[ID_VIP: 9646] **ESCALAPLANO (SU) – Progetto per la costruzione ed esercizio di un impianto di produzione di energia elettrica da fonte eolica, denominato “ESCALA”, costituito da 12 aerogeneratori, ciascuno di potenza nominale pari a 6 MW, per una potenza complessiva di 72 MW e delle opere di connessione alla RTN – PROVINCIA DI NUORO (porto di Arbatax nel comune di Tortoli) - Progetto Definitivo.**

Proponente: Escala Wind S.r.l.

Parere tecnico istruttorio della Soprintendenza speciale per il PNRR.

Figura 27 - Area del MOPR e Beni inseriti nel Catalogo MOSI

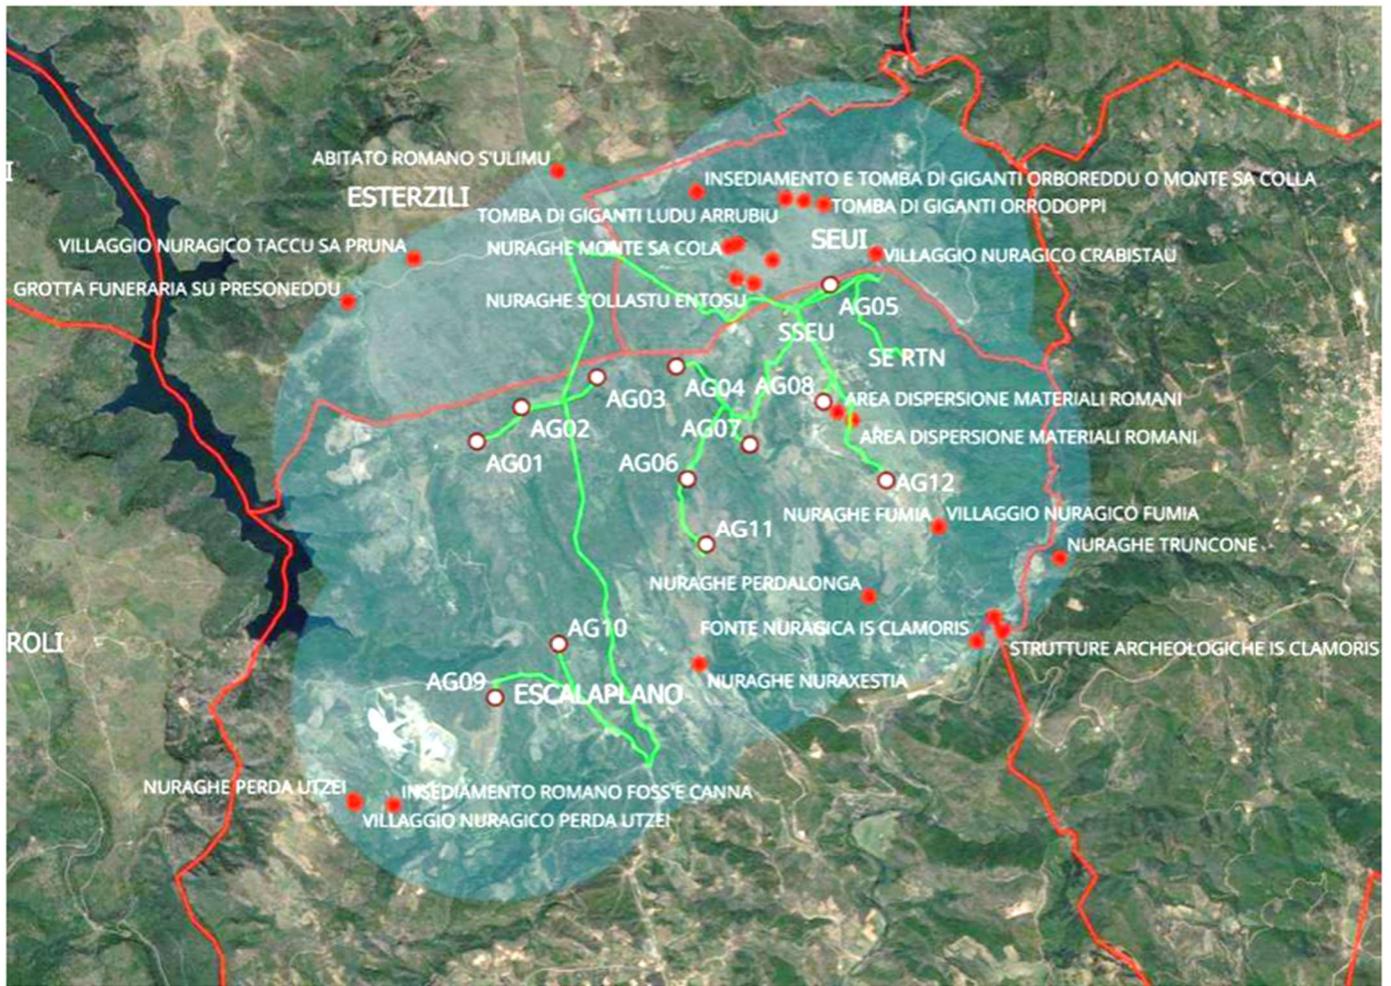
CONSIDERATO che l'area oggetto d'intervento è connotata dalla presenza di numerosi beni culturali di interesse archeologico (v. parere endoprocedimentale delle Soprintendenze Archeologia, belle arti e paesaggio territorialmente competenti) presenti nell'ambito della fascia di rispetto di tre chilometri indicata dalla lett. c-quater del comma 8 dell'art. 20 del D.Lgs. n. 199 del 2021, la cui conservazione e tutela non può ridursi al solo concetto di non tangenza fisica del progetto proposto rispetto ai suoi elementi, in quanto il relativo valore culturale si mostra anche tramite il rapporto che gli stessi elementi hanno costituito con il loro contesto di giacenza. In tal senso, la tutela culturale (archeologica ed architettonica) e paesaggistica di tale particolare patrimonio culturale deve, ancor più nella presente sede di Valutazione di Impatto Ambientale, estendere le proprie considerazioni ben oltre il limite fisico della loro consistenza materiale e abbracciare il relativo contesto di giacenza come elemento degno di tutela e salvaguardia:

(da CARTA DELLE ORE/ANNO DI OMBREGGIAMENTO INTERMITTENTE, elaborato n. IT-VesEsc-CLP-OMB-DW-01, particolare con legenda)

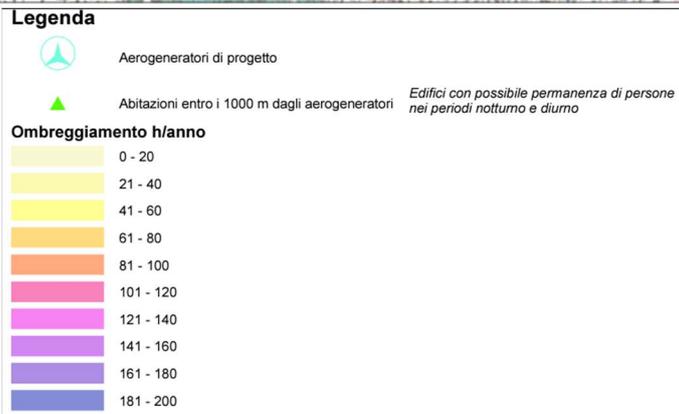
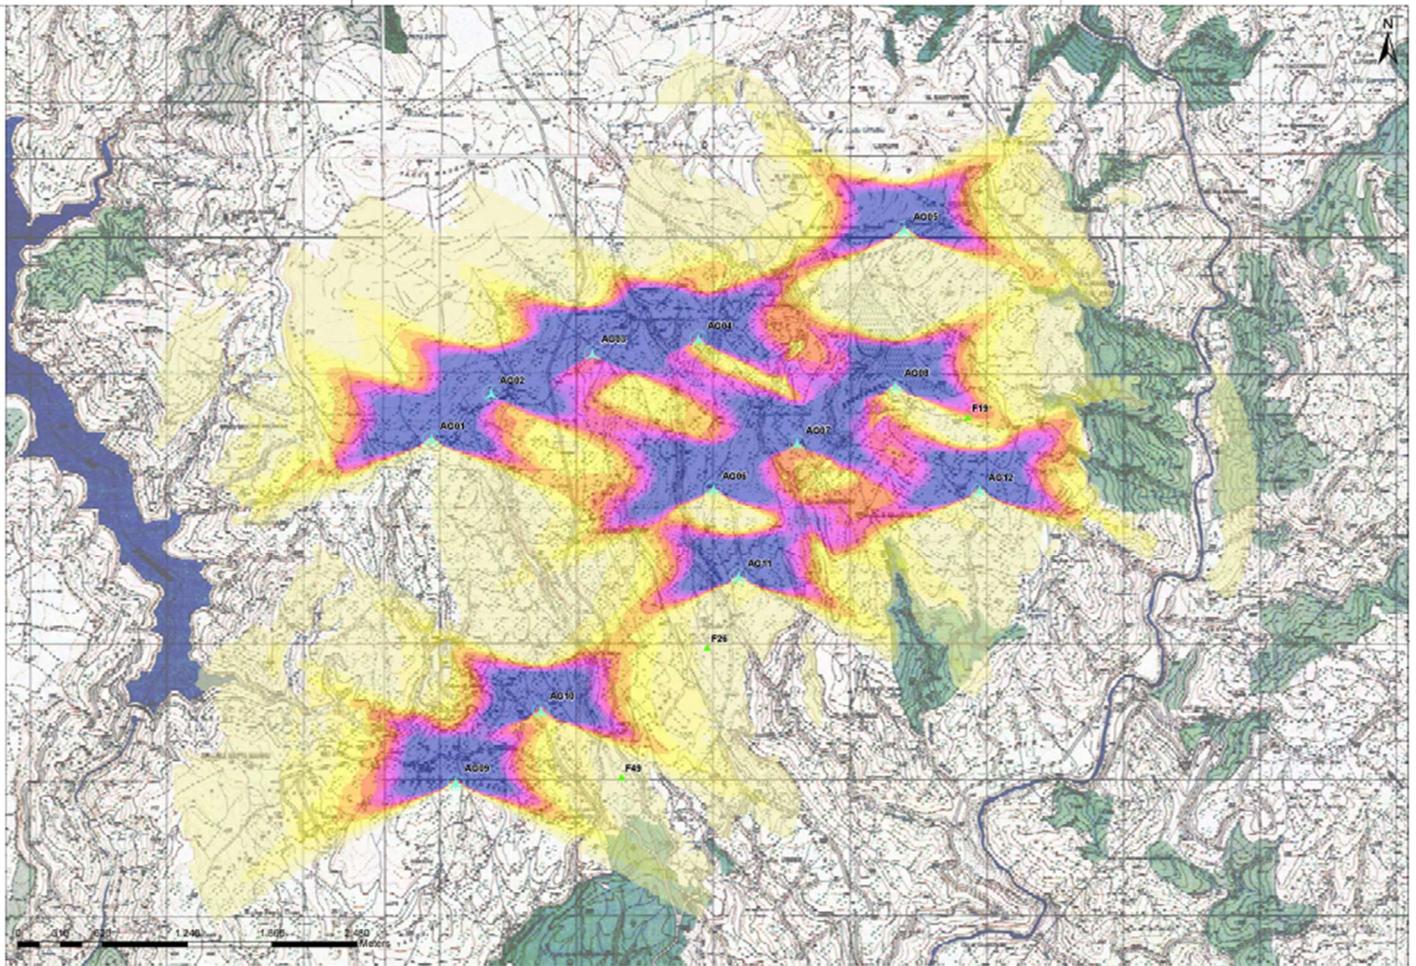
CONSIDERATO che per quanto riguarda lo Studio dell'evoluzione dell'ombra (shadow flickering) il Proponente, non analizza la relativa problematica (v. elaborato *Analisi degli effetti shadow-flickering*, n. IT-VesEsc-CLP-OMB-TR-01, ed elaborato *CARTA DELLE ORE/ANNO DI OMBREGGIAMENTO INTERMITTENTE*, n. IT-VesEsc-CLP-OMB-DW-01) e, quindi, l'area interessata caratterizzata per la presenza di un numerosi beni culturali archeologici, si determina che gli stessi beni rientrano nella fascia di attenzione con riguardo all'ombra portata dagli aerogeneratori costituenti l'impianto eolico proposto, tanto da costituire lo stesso fenomeno un ulteriore elemento di alterazione del relativo naturale

contesto di giacenza. Per quanto sopra, si deve ritenere che il fenomeno dell'ombreggiamento rappresentato dagli aerogeneratori industriali in progetto sugli individuati elementi di interesse archeologico potrebbe costituire un fenomeno di disturbo per la relativa incondizionata valorizzazione e godibilità, quale quella oggi esistente e determinata dalla assoluta naturalità del loro contesto di giacenza. In merito, si deve anche considerare che una eventuale mitigazione di tale fenomeno (eventualmente con nuove ed ulteriori cortine arboree) non potrebbe essere condivisibile, in quanto la stessa mitigazione verrebbe a realizzare, nell'intorno dell'elemento archeologico interessato, una ulteriore barriera visiva che ne impedirebbe il diretto rapporto con il relativo naturale intorno paesaggistico, che costituisce il suo richiamato contesto di giacenza. Tale contesto di giacenza, infatti, deve considerarsi un tutt'uno con il valore culturale degli stessi beni culturali, che invece tale eventuale proposta mitigativa verrebbe a tutelare in modo contrario:

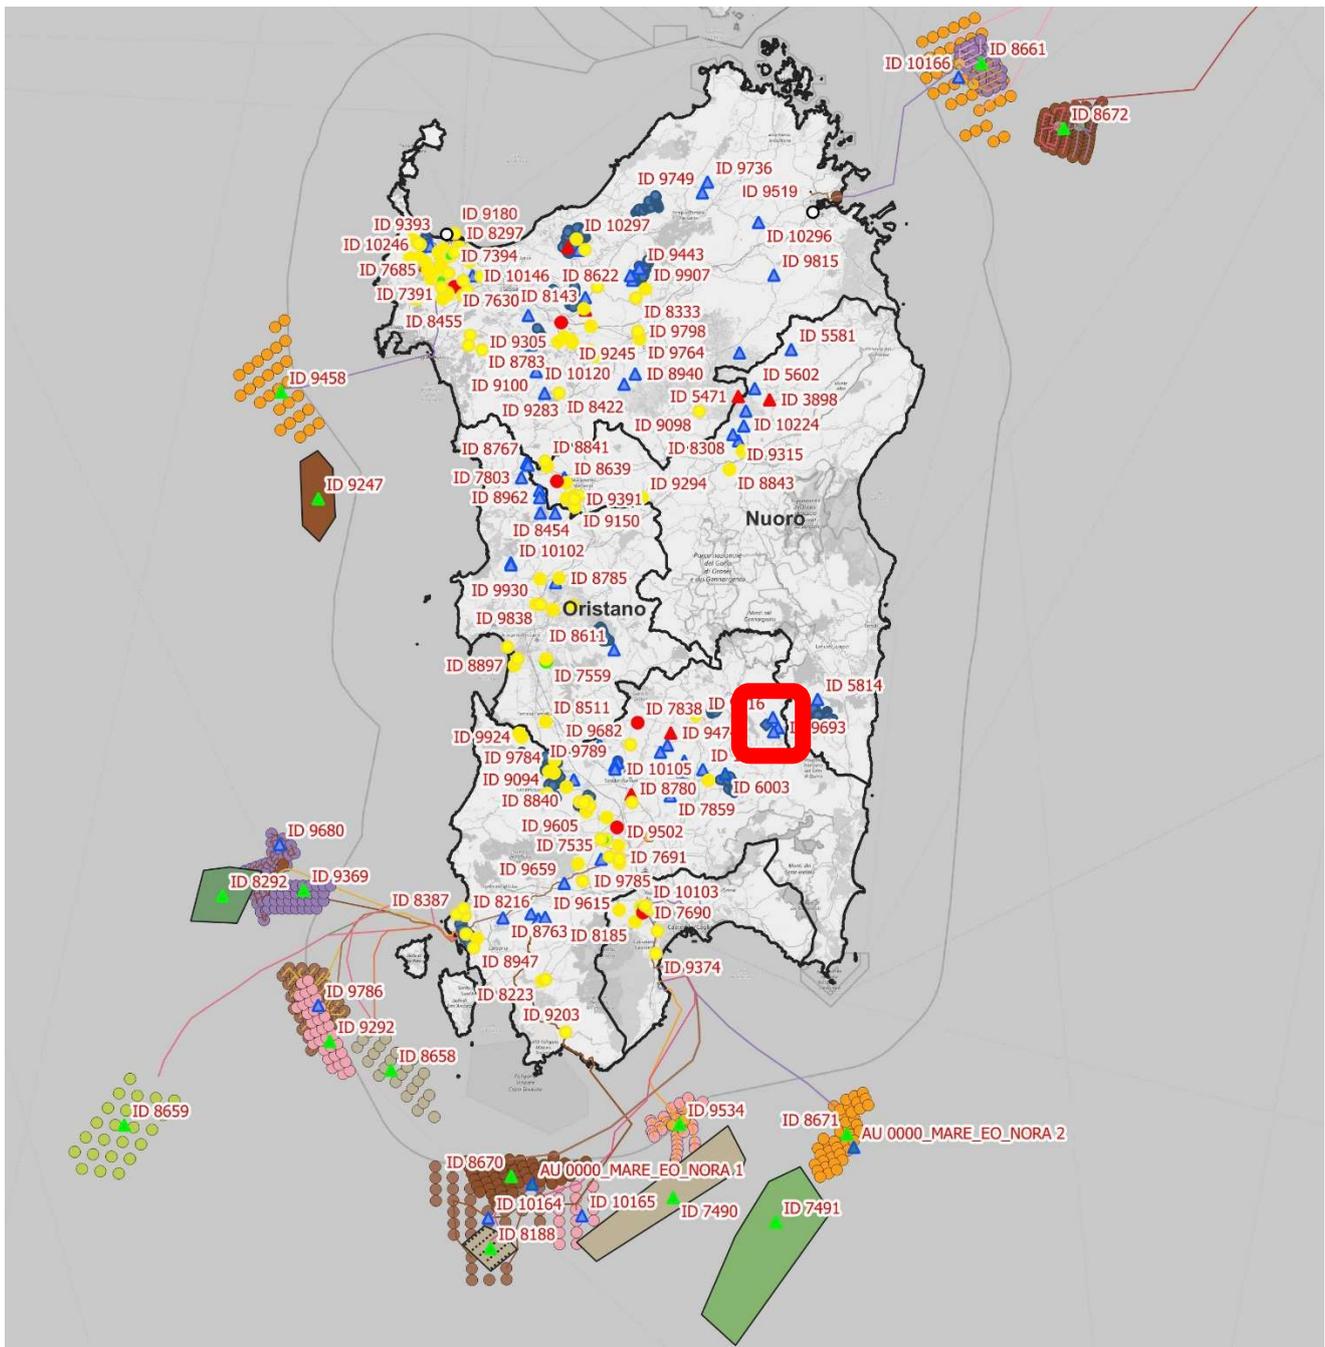
CONSIDERATO che rispetto agli impatti cumulativi generati dal progetto di cui trattasi (v. i pareri endoprocedimentali della Soprintendenza Archeologia, belle arti e paesaggio per la città metropolitana di Cagliari e le province di Oristano e Sud Sardegna del 25/05/2023 – paragrafi A.2 e B.2 - Allegato n. 1 -, e della Soprintendenza Archeologia, belle arti e paesaggio per le province di Sassari e Nuoro del 26/09/2023 – paragrafi A.3.2 e B.2 - Allegato n. 2 -, come anche le osservazioni della Regione Autonoma della Sardegna – Direzione generale della difesa dell'ambiente del 10/05/2023) si deve rilevare che il progetto in esame si colloca in un areale sardo entro il quale si sono sommate nel corso degli ultimi tempi una pluralità di proposte di nuovi impianti eolici industriali (la cui analisi cumulativa non è stata qui completamente ed estesamente valutata dal Proponente – v. anche l'elaborato integrativo denominato *Relazione di analisi degli effetti visivi cumulativi del progetto*, n. IT-VesEsc-CLP-PAE-TR-02, paragrafo 4 **INTEGRATO EX NOTA MASE** (prot. 9514 del 18/08/2023) *Approfondimento sugli impianti autorizzati o in costruzione*), tanto da pervenire, qualora fossero tutti realizzati, ad una saturazione dell'area vasta interessata, ancora caratterizzata per la sua naturale configurazione nel senso descritto dalle Soprintendenze Archeologia, belle arti e paesaggio territorialmente competenti nei propri pareri endoprocedimentali sopra citati, attuando, pertanto, la sostituzione di tale paesaggio, ricco di testimonianze archeologiche ed architettoniche, come anche oggetto di tutela da parte del Piano paesaggistico regionale, con un paesaggio tipicamente industriale, il quale costituirebbe, inoltre, una barriera fisica continua di strutture alte anche più di 200 m dal Mar Tirreno (ad Est) fino al Mar di Sardegna (ad Ovest):

Figura 8.3 - Inquadramento morfologico e aree di visibilità (crescente con le tonalità di arancione). In giallo il confine del bacino visivo (25km) e in rosso quello dell'area di massima attenzione (10,3km)

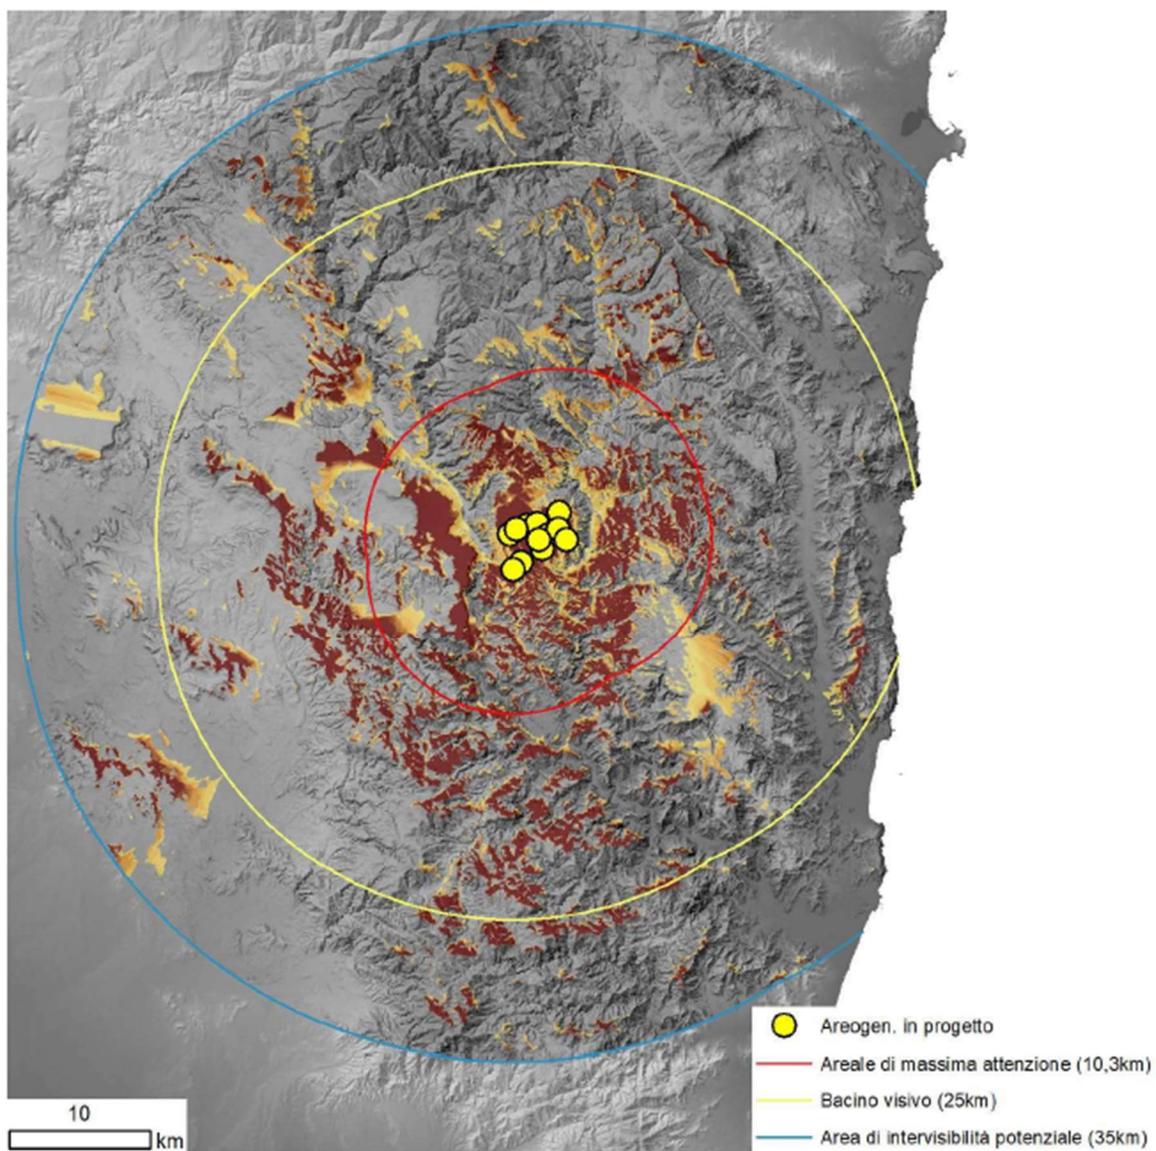
CONSIDERATO che rispetto alla suddetta complessità e rilevanza culturale archeologica e paesaggistica, l'impianto in esame per la produzione di energia elettrica si colloca come elemento estraneo di natura industriale, le cui strutture di eccessiva altezza (pari a 206 m) rispetto a qualsiasi altro elemento naturale e antropico esistente nella medesima area, costituiscono una frammentazione del paesaggio esistente, stante la dimostrata intersivibilità dello stesso solo impianto qui in esame da lunghe distanze (v. i pareri endoprocedimentali delle Soprintendenze Archeologia, belle arti e paesaggio territorialmente competenti – Allegati nn. 1 e 2), anche comprese nella distanza di tre chilometri come riportato dal sopra citato comma 8, lett. c-quater, dell'art. 20 del D.Lgs. n. 199 del 2021:
